# 伊方発電所3号炉

## 震源を特定せず策定する地震動

### －標準応答スペクトルを考慮した地震動評価－ (コメント回答)

四国電力株式会社

## 基準地震動Ss-3-3に適合する模擬地震波の作成諸元

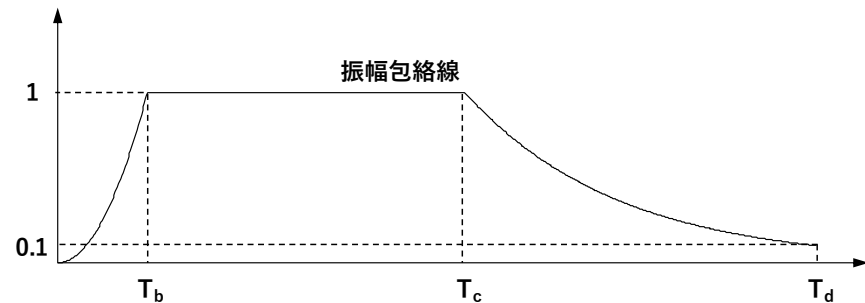
コメント日	コメント内容	ページ番号
令和4年1月14日 第1024回原子力発電所の 新規制基準適合性に係る 審査会合	<ul style="list-style-type: none"><li>・ 乱數位相を用いた模擬地震波について，Noda et al.(2002)に基づく振幅包絡線の設定諸元として，地震規模を四捨五入してM6.9とするのではなく，保守的な評価の観点からM7.0とした場合の評価結果を示すこと。</li></ul>	p.12～15
	<ul style="list-style-type: none"><li>・ 伊方発電所の解放基盤表面の位置（深さ）が浅く，かつ，S波速度が2,600m/sと地震基盤相当面の定義である2,200m/sを上回っていることを踏まえれば，地震波の伝播特性の影響を考慮するために観測記録の位相を用いる必要はないため，観測位相を用いた模擬地震波として検討した佐藤・岡崎(2013)による群遅延時間を考慮した模擬地震波は参考程度の位置付けとし，乱數位相を用いた模擬地震波を主たる検討として資料構成を見直すこと。</li></ul>	本資料 ・ 補足説明資料

設計用 模擬地震波	地震規模 M	等価震源距離 Xeq(km)	継続時間 (s)	振幅包絡線の経時的变化 (s)		
				T <sub>b</sub>	T <sub>c</sub>	T <sub>d</sub>
Ss-3-3H Ss-3-3V	7.0	10.0	29.80	3.72	16.31	29.80

※地震規模は、武村(1990)のMo-M関係及びKanamori(1977)のMo-Mw関係から導かれる経験式( $M_w=0.78M+1.08$ )と、全国共通に考慮すべき地震動の地震規模( $M_w6.5$ 程度未満)との関係から、 $M_w6.5$ の場合のMは約6.9となるが、地震規模に幅があることを踏まえ保守的にM7.0を設定。等価震源距離は、敷地近傍(半径10km程度以内の領域)で発生する地震を想定したうえ、継続時間が長めとなるよう10kmと設定。
